Keitimo siūlymas Nr. 6 Pastato išorinių atitvarų keitimas

Projekto pavadinimas: „VGTU Elektronikos, Mechanikos ir Transporto inžinerijos fakultetų mokomojo korpuso (Plytinės g. 25, Vilnius) statybos darbai su darbo projekto BIM (angl. Building Information Modeling – Statinio informacinis modelis) aplinkoje parengimu“.

Tema: Objektas Nr. 01, Mokomasis korpusas: Fasadinės sistemos pagerinimas keičiant surenkamą termoprofilų fasadą į daugiasluoksnių sieninių plokščių („Sandwich“) fasadą.

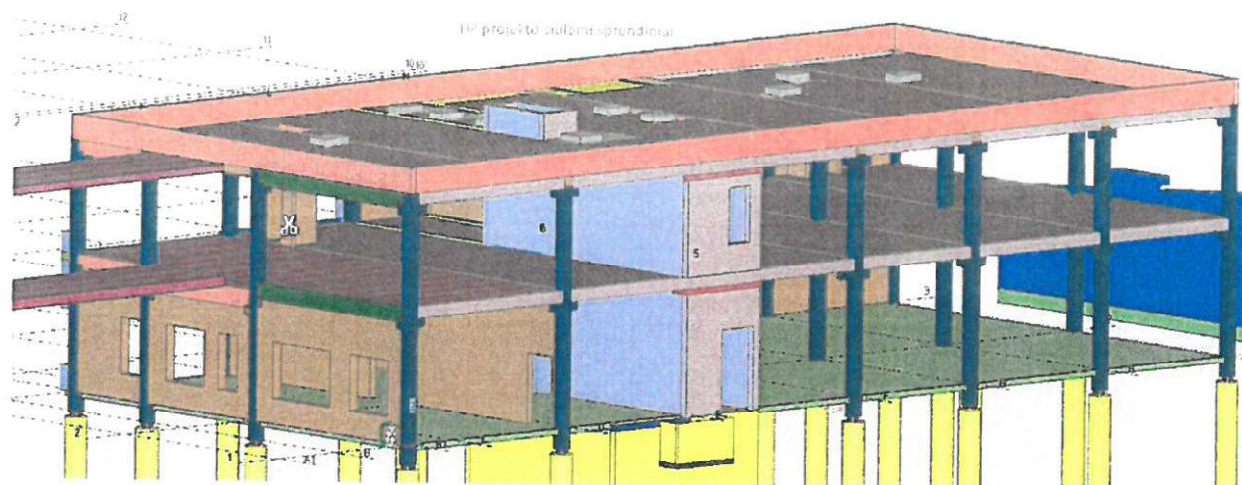
1. Techniniame projekte numatytą termoprofilų fasadą pagerinti keičiant į daugiasluoksnių sieninių plokščių („Sandwich“) fasadą. Atlikus išorinių atitvarų skaičiavimus, su daugiasluoksne sienine plokšte yra pasiekiami ženkliai geresni energetiniai rodikliai, kurie siekia $U=0,137 \text{ W/(m}^2\cdot\text{K)}$.

Atsižvelgiant ne tik į energetinį naudingumą, bet ir į akustinius parametrus, AB „Panevėžio statybos trestas“ atlikto skaičiavimus, kurie užtikrina naujai siūlomo fasado akustinius rodiklius. Gauta naujos konstrukcijos garso izoliacijos laboratorinė vertė $R_w=56 \text{ dB}$ [Priedas Nr.2], kuri tenkina techninio projekto keliamus reikalavimus keičiamai termoprofilų sistemai $R_w=54 \text{ dB}$. Rangovas atsižvelgdamas, kad pagerinama sienos šiluminė varža siūlo pakeisti termoprofilų sistemą į daugiasluoksnes sienines plokštes. Prieš montuojant fasado apdailą, bus pateikti statinių momentų skaičiavimai.
